島根原子力発電所保安規定審査資料	
資料番号	保-07(改01)
提出年月日	2023年11月29日

島根原子力発電所
新規制基準への適合性確認に係る
保安規定変更認可申請（補正）について
（原子力安全文化の育成および維持活動体制の見直し）

2023年11月
中国電力株式会社

対策7：不適切事案からの原子力安全文化に係る教訓の継承

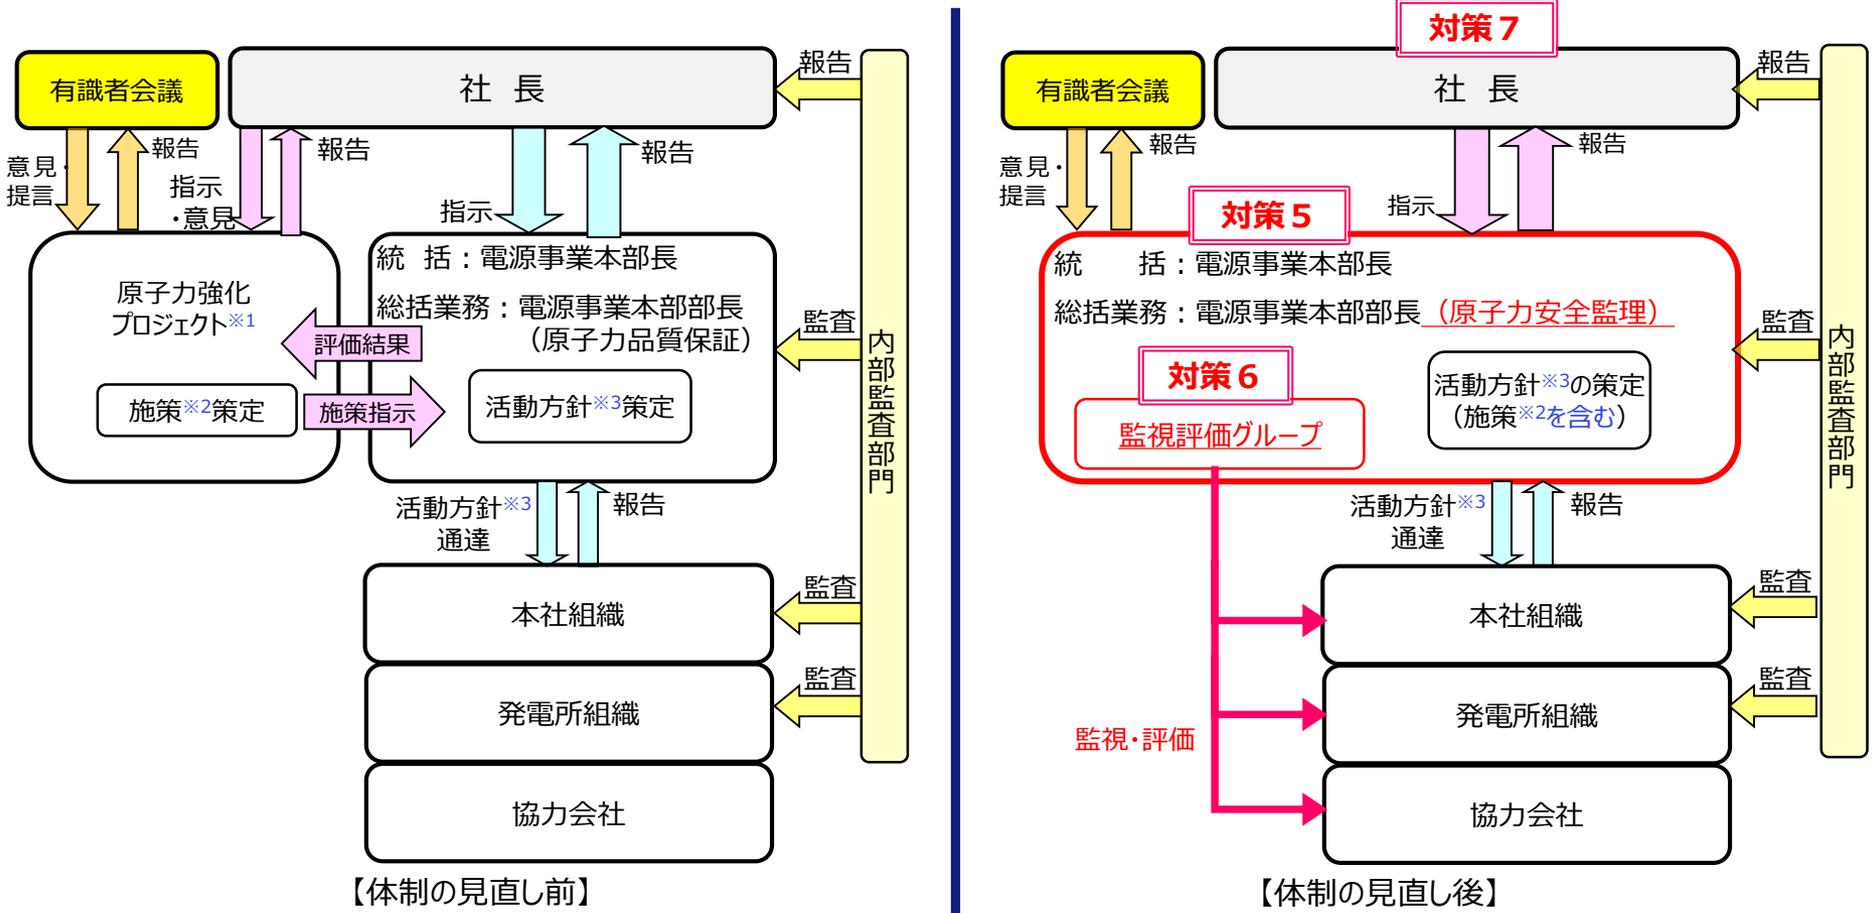
- 過去の不適切事案からの原子力安全文化に係る教訓や特重非公開ガイド誤廃棄事案の報告遅れの教訓を踏まえ、同様な事案を再び起こさないようにするため、更なる対策を行う。

- ①「常に問いかける姿勢」「報告する文化」が、②発電所組織および保安業務に携わる協力会社の一人ひとりに十分に浸透していなかった。

- ③本社組織に対する原子力安全文化を育成する施策が十分ではなかった。【原因3】
- 本社組織・発電所組織における④原子力安全文化の状態を、客観的に分析・評価する体制およびプロセスがなかった。【原因4】

今後、同様な事案を再び起こさないようにするための更なる対策として、教訓を踏まえた以下の事項を継承していくことが必要であり、これを当社の原子力事業者としての責務として、保安規定の基本方針に記載する。

- 特重非公開ガイド誤廃棄事案の報告遅れも含めた過去の不適切事案から得られた原子力安全文化の教訓である ①「常に問いかける姿勢」「報告する文化」を忘れないこと。
- 外部からの意見も取り入れながら、④安全文化の状態の自己評価と改善に取り組み、②③保安活動に携わるすべての人の原子力安全文化を育成し、および維持すること。

原因分析図 (特重非公開ガイド誤廃棄事案報告遅れ)

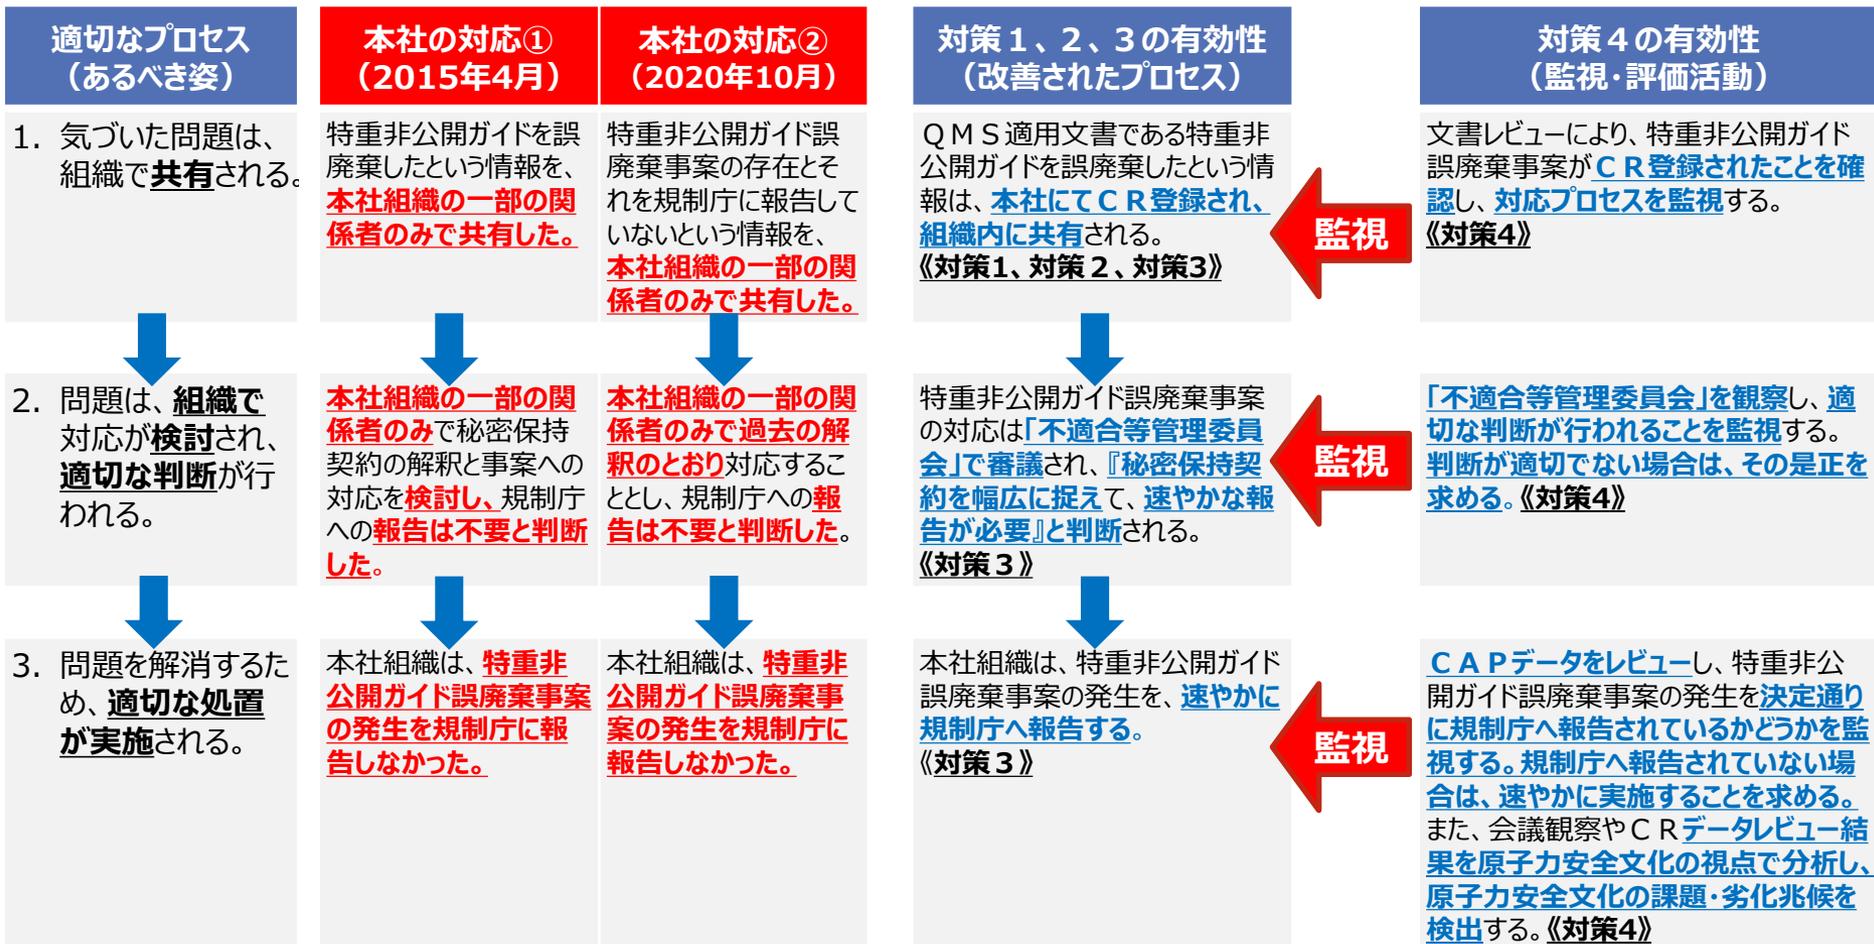
【件名：「特重非公開ガイド「実用発電用原子炉に係る特定重大事故等対処施設に関する審査ガイドにおける航空機等の特性等の制定について」の誤廃棄について】
 分析対象事象：特重非公開ガイド誤廃棄事案判明時に直ちに規制庁へ報告すべきであったが、当該事案判明から約6年2カ月後に規制庁へ報告した。(報告遅れ)

分析対象要因	原因の追究				原因の特定	対策
	なぜ	なぜ	なぜ	なぜ		
a 本社組織は、発電所から特重非公開ガイド誤廃棄事案判明の報告を受けた際、「秘密保持契約で報告が求められる盗難・紛失に該当しない事案(廃棄)であり、規制庁に直ちに報告する必要はない」と判断した。(2015年4月28日)	本社組織は、当該事案への対応について、一部の関係者のみで検討した。	特重非公開ガイドは、「非QMS文書」であり不適合管理の適用外だった。	本社組織では、「報告する文化」が十分に育成されていなかった。	本社組織に対する「報告する文化」、「常に関わける姿勢」を含む原子力安全文化を育成する施策が十分ではなかった。	【原因1】特重非公開ガイドは「非QMS文書」の扱いであったため、CAPが適用されなかった。	【対策1】本社組織の文書管理プロセス見直し 特重非公開ガイドの扱いのQMSによる明確化を行う。
		本社組織では、幅広く報告するという意識・習慣が十分ではなかった。				
b 規制庁との秘密保持契約変更の面談の前に、本社組織は、特重非公開ガイド誤廃棄事案の存在を認識したが、「規制庁に直ちに報告する必要はない」とした過去(2015年4月28日)の判断を踏襲し、判断した。(2020年10月19日頃)	本社組織は、秘密保持契約書で規定されていること以外は報告不要と考えた。	本社組織は、過去(2015年4月28日)の判断(解釈)について、再検討する必要はないと考えた。	本社組織では、「常に問いかける姿勢」が十分に育成されていなかった。	本社組織は、積極的にCR登録するという認識が不足していた。	【原因1】と同じ。	【対策1】と同じ。
	本社組織は過去(2015年4月28日)の判断に疑問を持たなかった。	本社組織は、過去(2015年4月28日)の判断(解釈)について、再検討する必要はないと考えた。	本社組織では、「常に問いかける姿勢」が十分に育成されていなかった。			
c 本社組織の原子力安全文化の課題を十分に検出できなかった。	原子力安全文化の状態を分析・評価するためのデータが十分でなかった。	原子力安全文化の状態を分析・評価するための、客観的なデータを収集していなかった。	特重非公開ガイドは、「非QMS文書」であり不適合管理の適用外だった。	本社組織・発電所組織における「ふるまい」や「判断」等を客観的データとして収集し、分析・評価する体制およびプロセスがなかった。	【原因2】本社組織のCR登録に対する意識が浸透していなかったため、問題が組織内で共有されなかった。	【対策2】本社組織におけるCR登録に関する教育の実施 CR登録に関する教育をQMSの教育項目として設定し、定期的実施する。

本社組織は、QMS文書で規定しているプロセス以外は、不適合管理(CR登録)不要と考えた。			
					【原因4】本社組織・発電所組織における原子力安全文化の状態を、客観的に分析・評価する体制およびプロセスがなかった。	【対策4】本社組織・発電所組織等における原子力安全文化の監視・評価活動の実施 本社組織・発電所組織(協力会社含む)を対象とする監視・評価活動により、「ふるまい」や「判断」等を客観的に観察して収集したデータを分析・評価し、原子力安全文化の課題および劣化兆候を早期に把握するための体制整備およびプロセス構築を行う。

原子力安全文化の育成および維持活動体制見直し前後の仕組み（PDCAサイクル）の比較（見直し前）

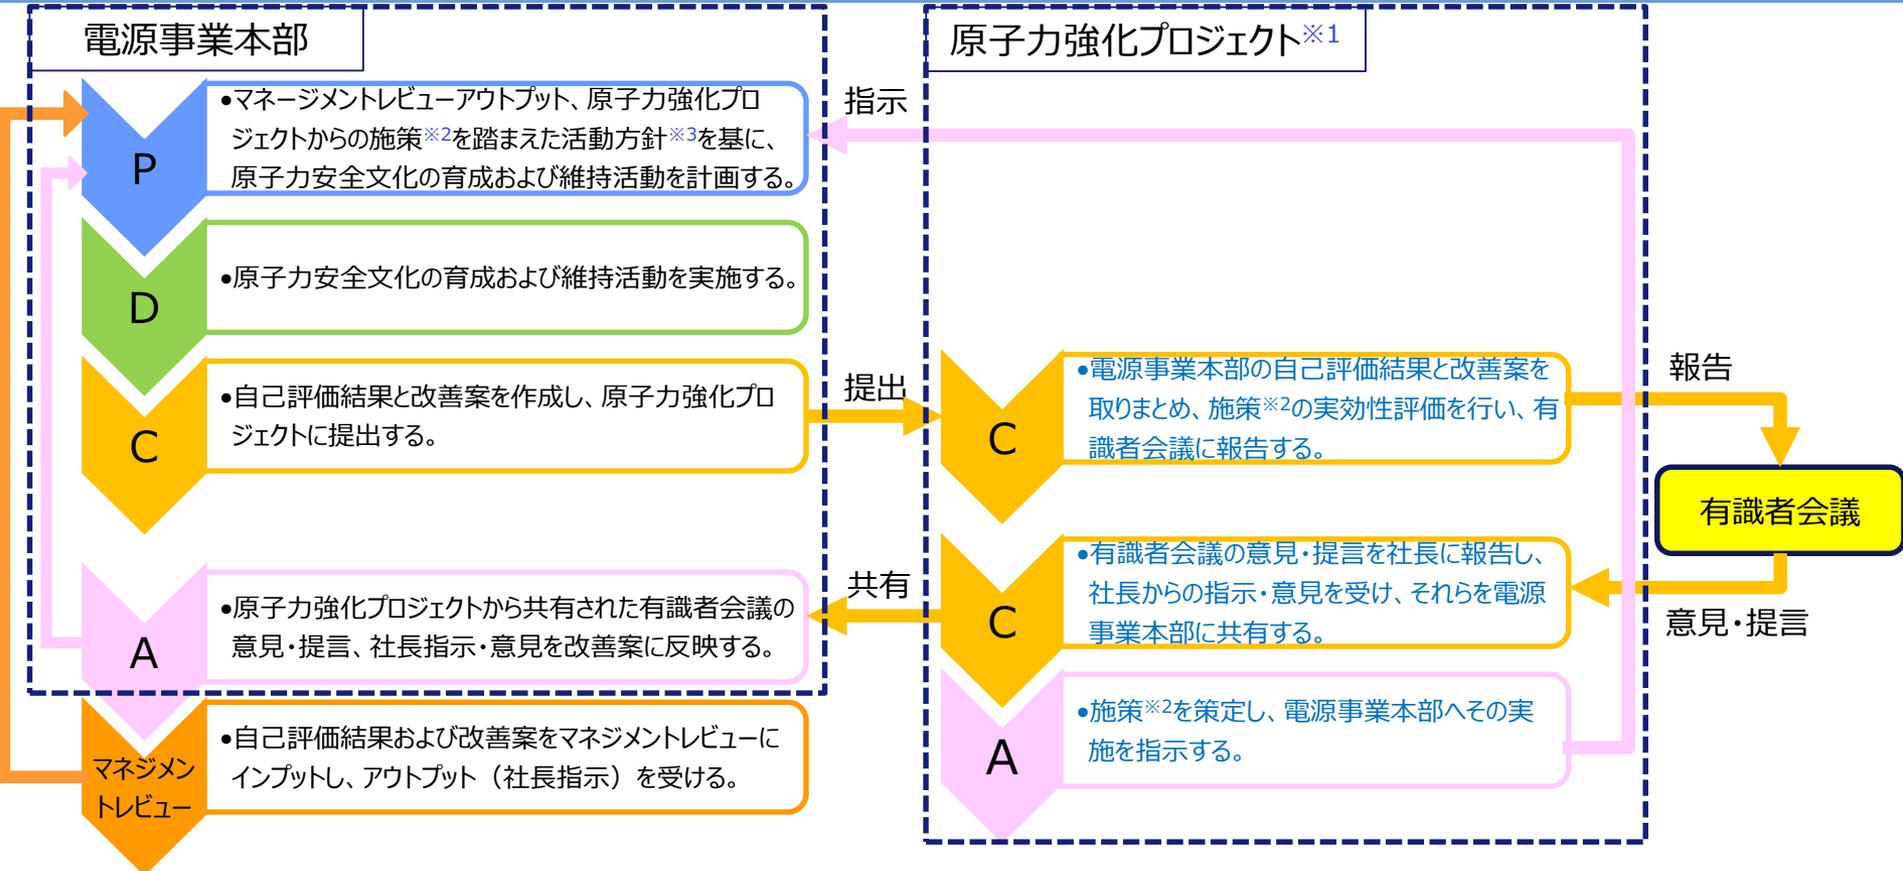
- 原子力強化プロジェクトと電源事業本部とが組織を越えてコミュニケーションを行いながら、また社長に対してもそれぞれが報告を行い、指示を受けており、活動の仕組みが複雑になっている。
- 今後、本社組織に対する原子力安全文化の育成および維持活動の充実ならびに本社組織・発電所組織等における原子力安全文化の監視・評価活動の実施にあたり、2つの組織の情報のやりとりが増加し、更に時間や労力が掛かる。
